設計変更通知(PCN 5564)

FFC(フレキシブルフラットケーブル)の外観変更

Armadillo-800 EVA および Armadillo-440 用 FFC (フレキシブルフラットケーブル) を下記のとおり変更

<資料 1>

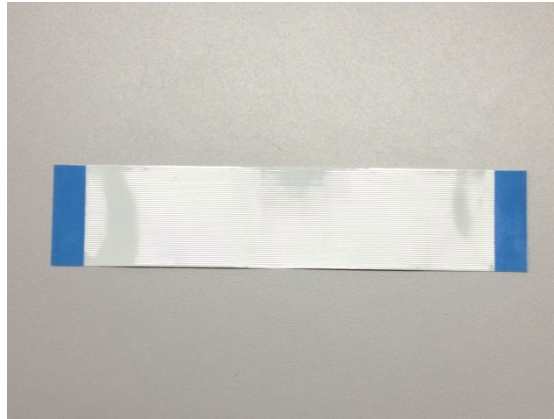
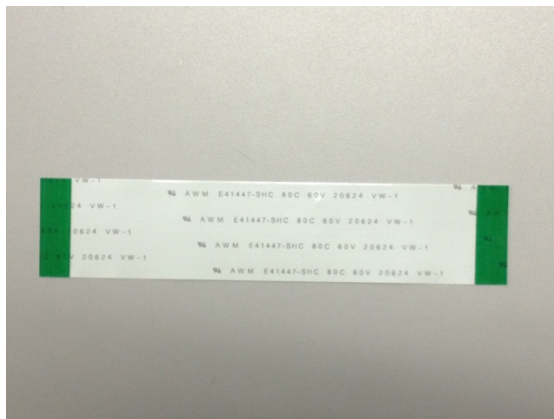
項目	内容		製品仕様への影響
電氣的仕様	許容電流の変更	0.2A(変更前) ⇒ 0.25A(変更後) ※Armadillo ブランド製品と併用する場合の影響なし	影響なし
外観仕様	補強材の色の変更	青色(変更前) ⇒ 緑色(変更後) ※<資料 1>参照	影響なし
寸法仕様	変更なし		影響なし
機能・性能	変更なし		影響なし

写真1. 変更前(補強材が青色)

写真2. 変更後(補強材が緑色)
